제9차 건설기술심의 소위원회 의결사항

□ 안 건 명 : 「성북구 구립노인종합복지관 건립공사 설계용역」 설계심의

건설기술심의 채택의견서

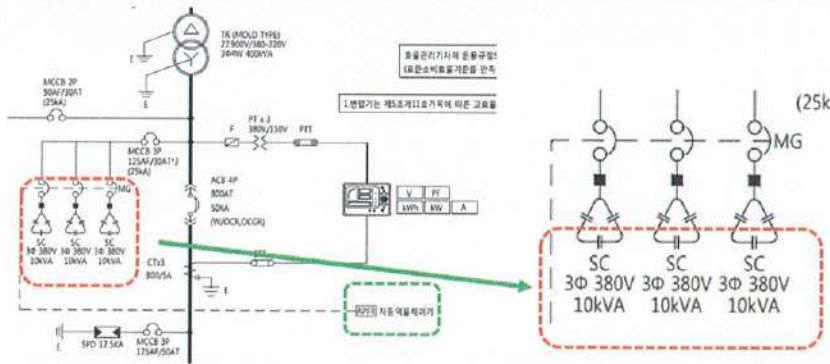
6. (전기도면 E-003) 아래와 같이 콘덴서 3BANK를 사용하여 APFR를 역률자동제어 목적이므로 현재와 같이 “10, 10, 10kVA”를 동일하게 사용하는 것보다 “10, 15, 20kVA”로 구성하는 것이 역률을 제어하기 위한 경우의 수가 많아지므로 변경 필요 (더욱 다양한 용량으로 역률 개선을 할 수 있다.)

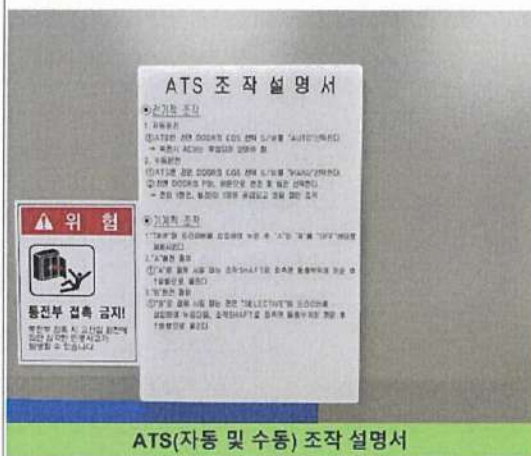
7. (전기도면 E-002) 주기(NOTE) 작성하여 아래 예와 같이 AISS, ACB, ATS는 PANEL에 자동 및 수동 조작 방법 명판 부착 필요(비상 시 안전하고 신속한 대응 필요)

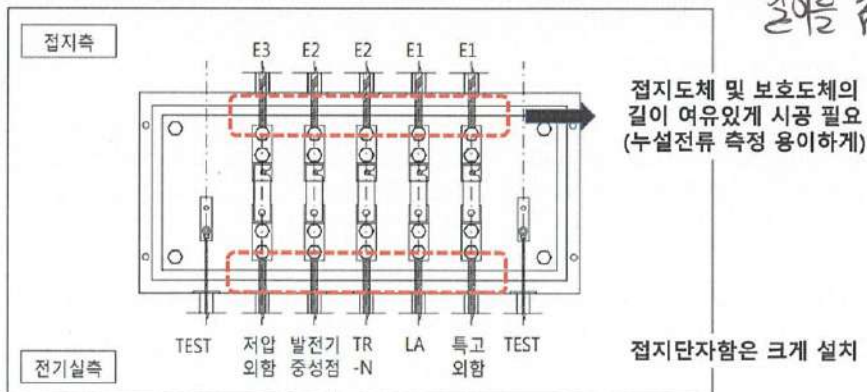
9. (전기도면 E-012) 접지도체의 누설전류 측정이 원활하게 하기 위해 접지단자함을 크게하고 보호도체 및 접지도체의 길이는 여유있게 설치 (접지저항 및 누설전류 측정 등 유지보수의 용이성을 위해) 현재 도면상으로는 점검 및 측정이 어려움

→ 반영은 되어 있으나 중계도체 및 분전도체의 길이를 좀더 크게 시공 필요

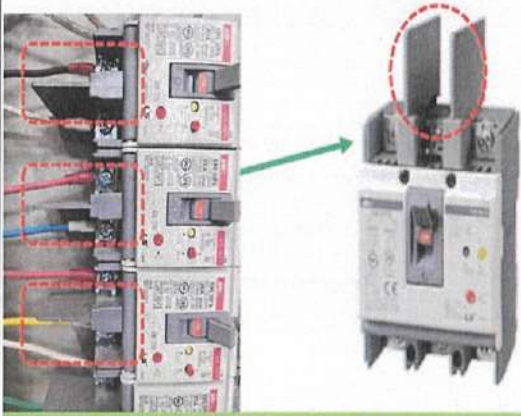
11. (전기도면 E-003) 주기(NOTE) 작성하여 피뢰기 접지는 각 상간 및 접지도체는 편조선 사용 (각 상간의 편조선 길이는 여유있게 설치하고 누설전류 측정이 용이하게 시공할 것)

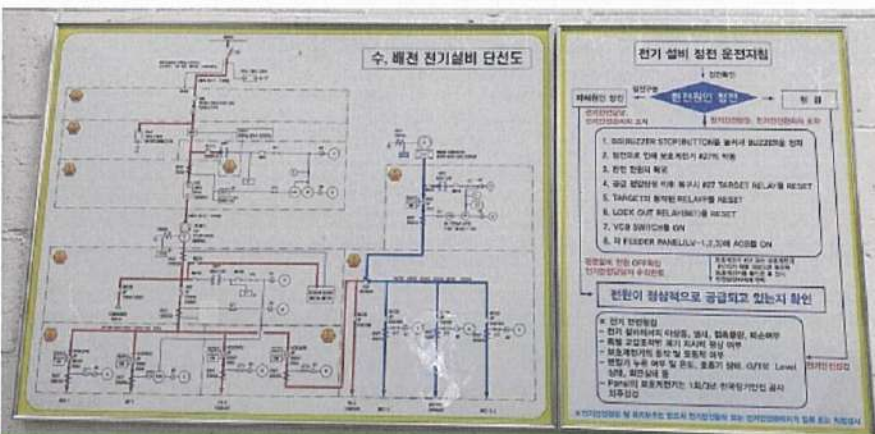
12. (전기도면 E-007~010 및 수변전설비의 저압반 내 MCCB) 주기 (NOTE)에 수배전반 저압반 및 분전반 결선도에는 차단기 각 상간에는 절연배리어 설치” 추가 필요 (아크 단락 사고를 방지 위해)

절연배리어 설치 (아크 단락 사고 방지) 필요

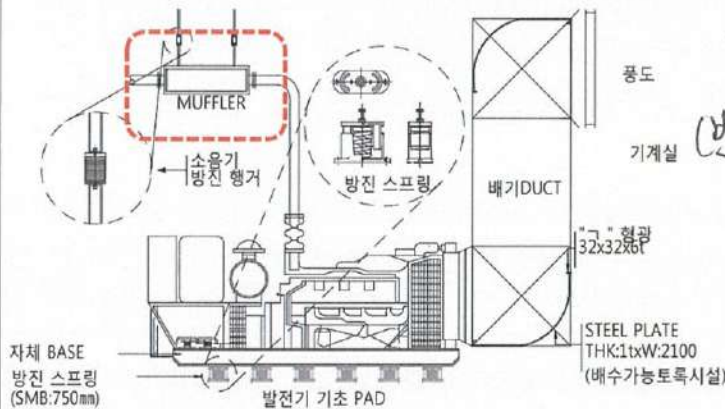
13. (전기도면 E-003) 주기(NOTE) 작성하여 전기실 및 비상 발전기실에 전원 공급계통도(전기단선도) 및 안전수칙 비치하도록 할 것

비상발전기실 내 비상전원 공급 계통도(전기단선도) 및 정전 시 운전지침 배치

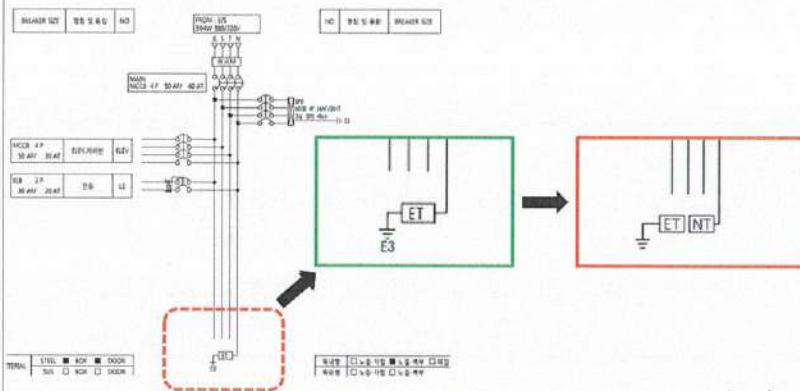
19. (전기도면 E-202~208) 각층 EPS실의 LED 12W의 조명기구의 위치를 분전반 점검 등 유지보수가 용이(조도 확보 필요)하도록 위치 변경 필요 (LED 12W 추가 설치가 어려운 경우)
